INFORME TÉCNICO

SOLICITANTE		Nº Expediente:	9713/2025
D.N.I. / N.I.F. / N.I.E. / C.I.F.	Nombre o razón social Ayuntamiento de Güímar

ASUNTO
INFORME DE ALEGACIONES AL PLAN INSULAR DE MOVILIDAD SOSTENIBLE AL MUNICIPIO DE GÜÍMAR

Imagen 3. Detalle de ortofoto de la propuesta planteada.

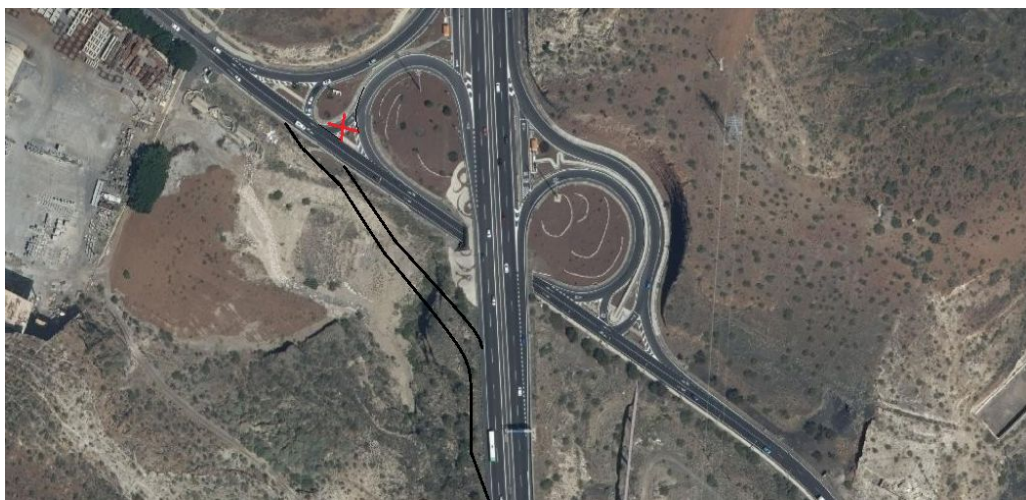
Se propone para el mismo distribuidor un acceso a la autopista TF-1 desde la carretera en sentido El Puertito, para aligerar el tráfico a la autovía en sentido sur como alternativa a la actual salida a la misma. Los inconvenientes, hay tuberías en paralelo a la carretera, la zona donde se planea ubicar la salida es profunda, por lo que esta tendría que realizarse con un puente o movimiento de tierra.

Imagen 11. Detalle de ortofoto con la propuesta

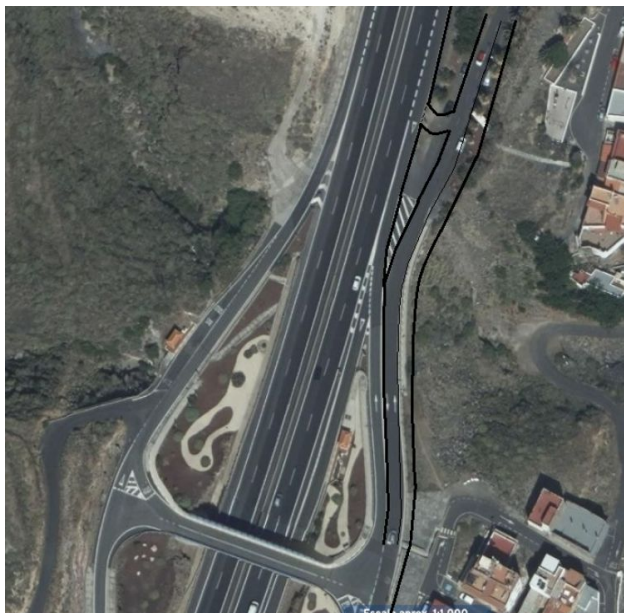
Se propone adelantar la entrada a la zona de La Caleta desde el sur, para la disminución de la velocidad antes del giro en "U", con esto se busca reducir el uso de la intercepción cercana al puente.
